Betreft: Zienswijze Hiëronymuserf

Onder nummer HZ_WABO-16-27636 is een omgevingsvergunning aangevraagd voor de bouw van 9 woningen op het Hiëronymuserf¹. Hieronder treft u de zienswijze van de Stichting De Minstroom Erven daarop aan.

¹ Ontwerpbesluit omgevingsvergunning, het bouwen van 9 woningen, Maliesingel 74-76 en tussen de Ooster-spoorbaan en de Minstroom te Utrecht, HZ_WABO-16-27636

In bovenstaande figuur staat het planontwerp.

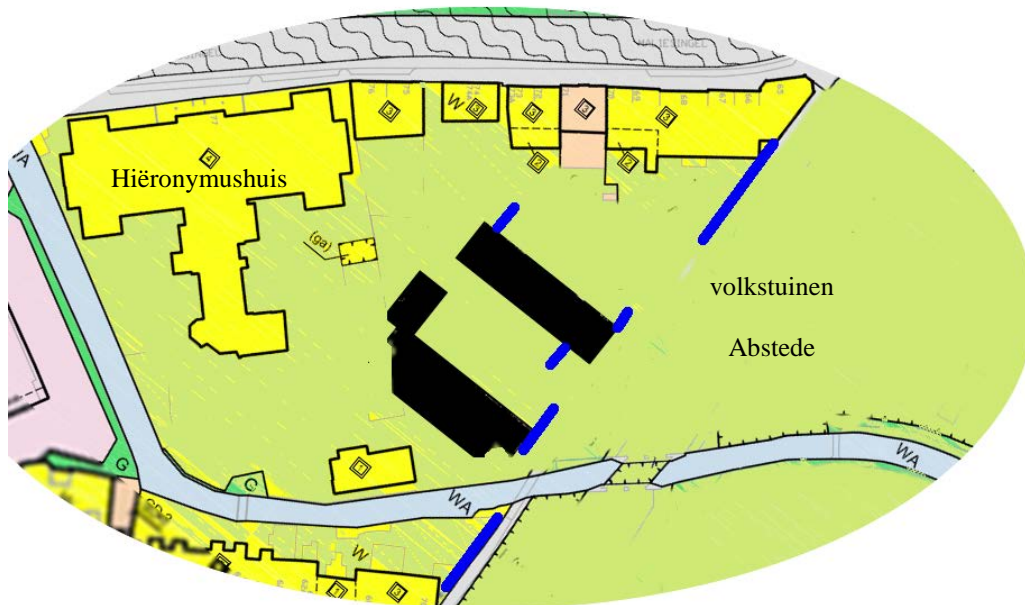
De nieuwe bebouwing is georiënteerd loodrecht op de Oosterspoorbaan. Dat is diagonaal ten opzichte van de bestaande bebouwing en de Minstroom. Deze diagonale oriëntatie valt niet zo op op een kaart die op het noorden georiënteerd is, maar op een kaart die de oriëntatie van de gebouwen en het landschap volgt is het wel duidelijk. De zwarte balken in onderstaande figuur geven ongeveer aan hoe de projectgebouwen er op de tweede en derde bouwlaag bij komen te staan: duidelijk “dwars” ten opzichte van bijvoorbeeld Hiëronymushuis en andere omringende bebouwing, en ten opzichte van Stadsbuitengracht en Minstroom.

De diagonale oriëntatie in het nu voorliggende plan is het gevolg van de richting van de Oosterspoorbaan. Toen die in 1874 werd aangelegd werd nog niet zo veel rekening gehouden met landschappelijke en stedenbouwkundige principes. De Oosterspoorbaan heeft meer dan een eeuw buurten van elkaar gescheiden, en Abstede in tweeën gedeeld. Het is wrang dat juist nu, nu zo hard gewerkt wordt om de Oosterspoorbaan van een scheidende en tweedelende obstructie om te bouwen naar een verbindend element, diezelfde Oosterspoorbaan bij dit nieuwe project een nieuwe bouwrichting inbrengt, dwars door alle bebouwing en landschapsstructuren in de omgeving heen.

Deze (diagonale) oriëntatie past ook niet in uw eigen beeldkwaliteitsplan, waarin de Oosterspoorbaan voor de oriëntatie van ondergeschikt belang wordt geacht. De Stichting leest in de desbetreffende alinea's² wel dat u het lastig vindt om met alle structuren rekening te houden, en dan maar kiest voor een ‘ontspannen verkaveling’, hetgeen zich laat lezen als dat u accepteert dat er geen rekening gehouden wordt met de bestaande structuren. Het is echter struisvogelpolitiek om een moeilijk probleem op te lossen door het bestaan ervan te ontkennen.

In bovenstaande kaart valt voorts op dat de gebouwen zo geplaatst zijn dat alle zicht op het Hiëronymushuis vanuit de oostelijker erven wordt weggenomen. De blauwe lijnen zijn muren van één bouwlaag hoog. Die nemen dus ook nog zicht weg – hoewel je er wel het dak van het Hiëronymushuis erboven uit ziet, als je ver weg staat. Maar over de zwarte balken kun je dus helemaal niet heen kijken, want die staan voor 3 bouwlagen hoogte. Ga eens een keer kijken in het volkstuintencomplex Abstede, maak een wandeling langs de Minstroom, en zie hoe het zicht op het imposante Hiëronymushuis het beeld van het gebied bepaalt. U zult begrijpen waarom dit gebied is aangewezen als gemeentelijk beschermd stadsgezicht³. Daarin past niet dat er nieuwe bebouwing komt, als die dwars op de cultuurhistorie georiënteerd is, en alle belangrijke zichtlijnen wegsnijdt. Het past ook niet binnen het beleid “Modernisering Monumentenzorg”, waarin juist de omgeving van de monumenten centraal staat. Eén van de factoren die deze omgeving uniek maken ligt in het feit dat dit groengebied, zo tegen de binnenstad aan gelegen, de eeuwen heeft overleefd. Het getuigt niet van respect voor de geschiedenis om er nu in te gaan bouwen.

De twee lange balken in de figuur staan elk voor een rijtje van 4 “grondgebonden” woningen. Het kleine balkje loodrecht op het meest zuidelijke rijtje staat voor een extra appartement. Voor zover er al tussen de twee rijen van vier woningen zicht op het Hiëronymushuis is, dan neemt dat appartement dat laatste beetje zicht vrijwel compleet weg. Utrecht verwacht de komende decennia een tekort van 17000 tot 24000 woningen. Dergelijke ingrepen in een eeuwenoud landschap zijn toch niet verdedigbaar op grond van één extra woning als je met zo’n groot tekort kampt? Dat ene appartement is al helemaal in strijd met alle stedenbouwkundige esthetiek. Schrap het.

De tuinen in het gebied tussen de geprojecteerde huizen worden door hoge muurtjes omgeven, voor de privacy van de bewoners. Maar het effect daarvan is dat het binnenterrein klein en stenig wordt. Omdat het altijd moeilijk is om je voor te stellen hoe een bouwprogramma in de buitenruimte eruit ziet hebben wij het onderhavige programma vergeleken met een binnenterrein in de directe nabijheid, te weten de Abstederhof. De ruimte tussen de huizen is ongeveer even groot. Maar door de muren rondom de privétuintjes wordt de ervaren “publieke ruimte” veel kleiner. In nevenstaande figuur zijn de muurtjes die de tuinen afschermen geprojecteerd op de Abstederhof. Je ziet dat de ruimte tussen de muren hier veel kleiner is dan het middenveld van de Abstederhof. De Abstederhof is een leuk pleintje. Het is aan te raden er eens te gaan kijken. Zo had het hier dus ook kunnen worden. Maar door die muren rondom de tuintjes wordt het Hiëronymuserf een benauwd hoekje.

Overigens is de doorgang tussen de twee rijtjes nieuwe huizen, langs het appartement, slechts 4 m breed; dat voldoet ook niet aan bereikbaarheidseisen.

Wij zijn ervan overtuigd dat er betere mogelijkheden bestaan. Daarbij valt te denken aan het weglaten van het ene appartement, het draaien van de oriëntatie van de woningen, het verlagen van het bouwpeil en een meer open invulling van het binnenterrein, of zelfs aan een historisch meer verantwoorde invulling van het gehele terrein. Maar wij willen niet andere ideeën uitsluiten. Graag gaan we daarover samen met omwonenden en andere belanghebbenden met u in overleg. Een dergelijke herbezinning past ook beter binnen “Utrecht maken we samen” dan het tot nu toe doorlopen proces. De Stichting vraagt u daarom de vergunning niet te verlenen.
